**AVIS RELATIF À LA PROTECTION
CONTRE LES EVENTUELS EFFETS NOCIFS ET NUISANCES
PROVOQUÉS PAR LES RAYONNEMENTS NON IONISANTS
GÉNÉRÉS PAR DES ANTENNES ÉMETTRICES STATIONNAIRES**

Commune : MONS - Exploitant : ORANGE

Référence exploitant : 639C1_1 / 32639C1_1 / 42639C1_1 / 52639C1_1

Rapport n° 3363 / 2023

Figure 1 : Vue en plan des lieux de séjour et des points de contrôle

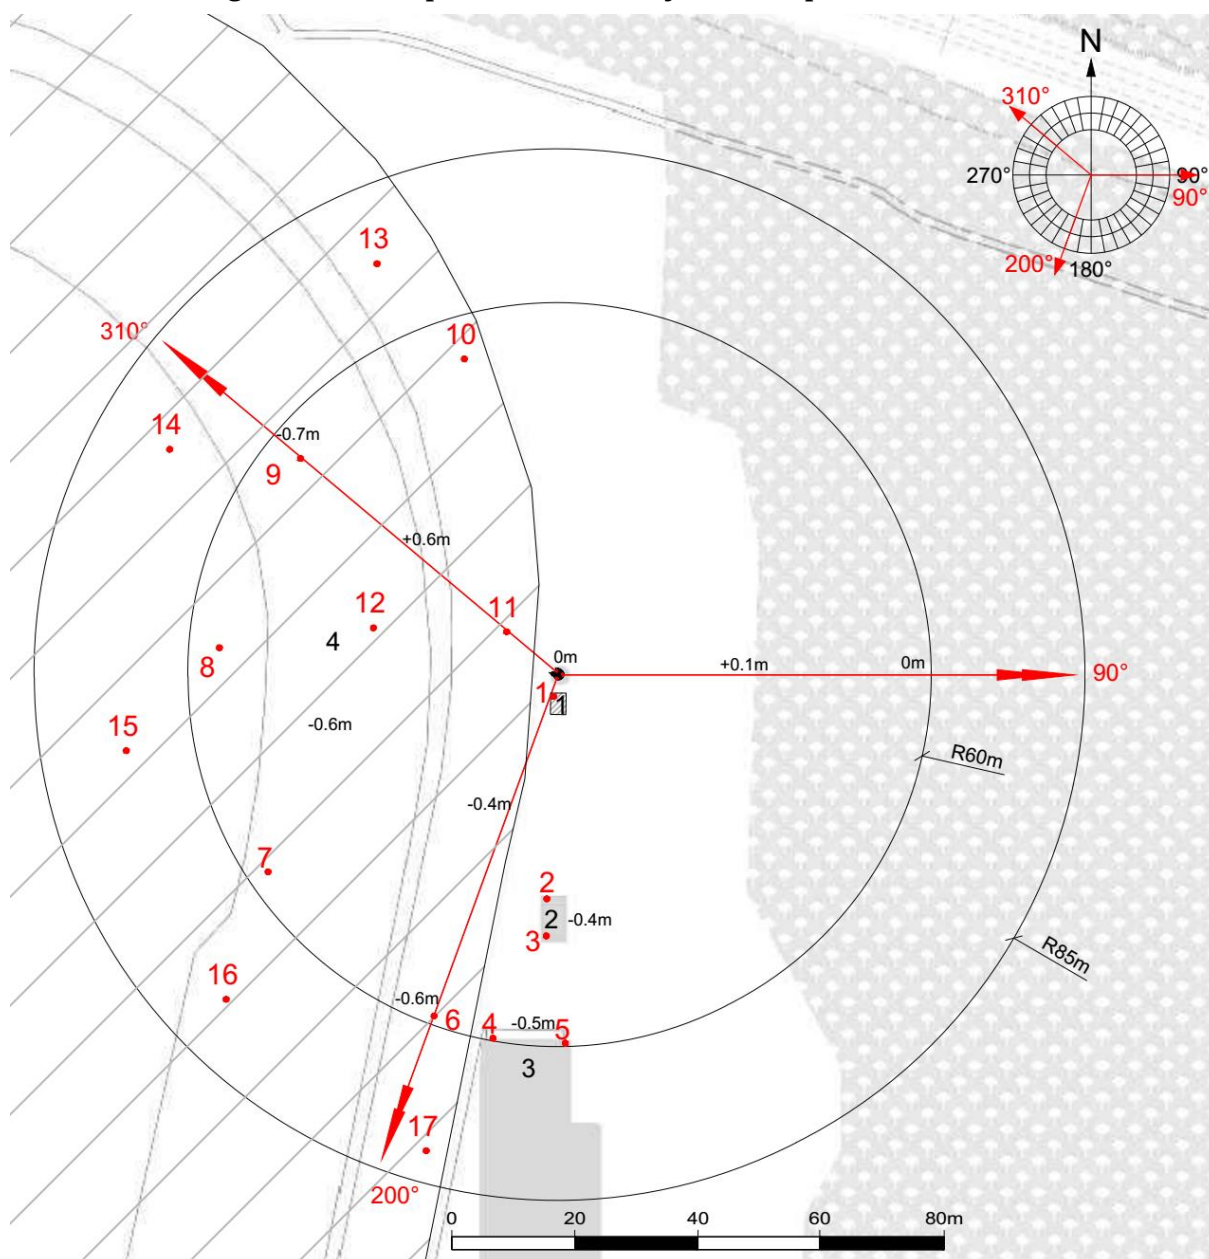
N° point de contrôle	LS	Atténuation (dB)	Indice d'exposition relatif à la limite par installation IE_i
9	LS4	0,0	0,031
6	LS4	0,0	0,025
10	LS4	0,0	0,019
14	LS4	0,0	0,018
17	LS4	0,0	0,017
8	LS4	0,0	0,017
7	LS4	0,0	0,017
13	LS4	0,0	0,014
4	LS3	3,0	0,014
16	LS4	0,0	0,013
2	LS2	3,0	0,012
5	LS3	3,0	0,011
3	LS2	3,0	0,010
15	LS4	0,0	0,008
12	LS4	0,0	0,007
11	LS4	0,0	0,004
1	LS1	3,0	0,002

En ce qui concerne les antennes de l'installation mentionnées dans le tableau 1, la distance maximale à laquelle la limite pourrait être atteinte, à l'extérieur, est égale à 80,8 m. S'il n'y a pas de LS à une distance inférieure, les antennes respectent forcément la limite d'immission.

Dans le cas des LS situés à l'intérieur des bâtiments, une atténuation d'obstacle est prise en compte et il en résulte que la distance maximale à laquelle la limite pourrait être atteinte se réduit à 57,2 m.

Figure 2 : Vue en plan des installations d'antennes dans un rayon de 300 mètres autour de l'installation faisant l'objet de la demande d'avis

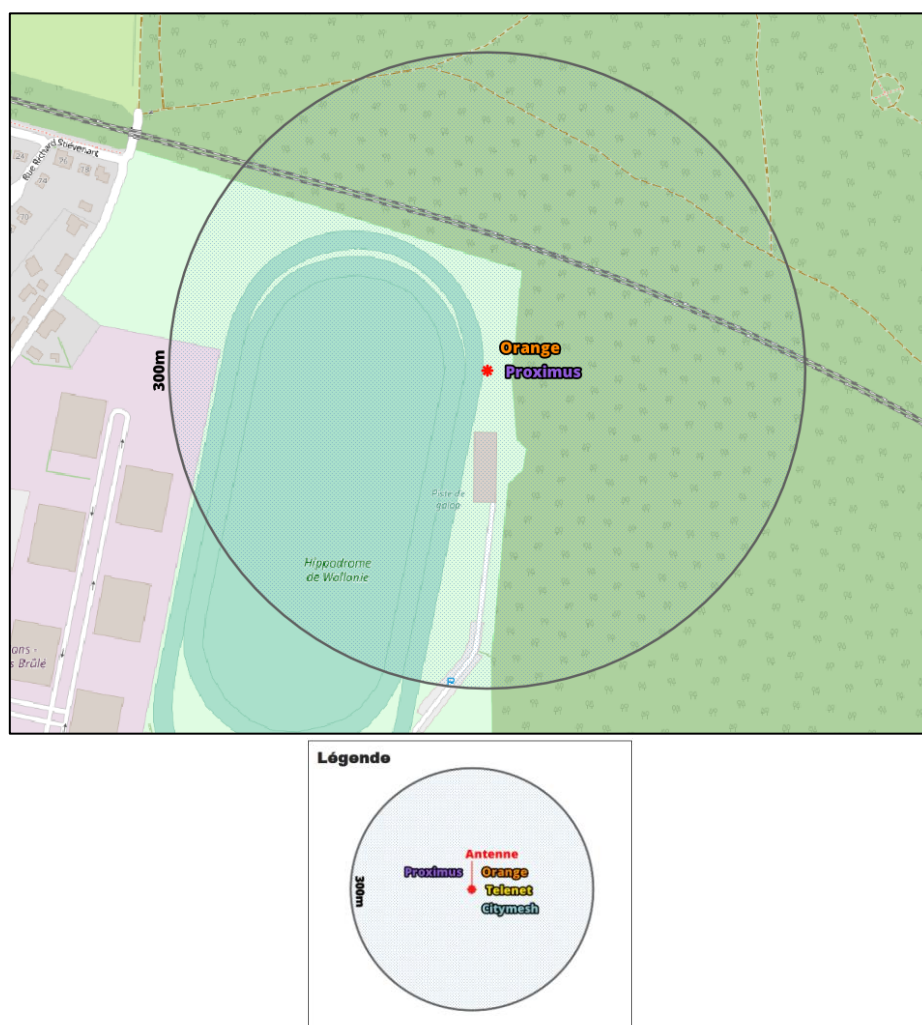
Compte tenu du nombre d'installations localisées dans la figure 2, il apparaît que l'intensité du rayonnement électromagnétique généré, dans les lieux de séjour situés à proximité de l'installation référencée dans le paragraphe 2, par l'ensemble des antennes émettrices stationnaires de l'ensemble des exploitants du même site d'antennes émettrices stationnaires respecte la limite fixée à l'article 4, § 2 du décret.
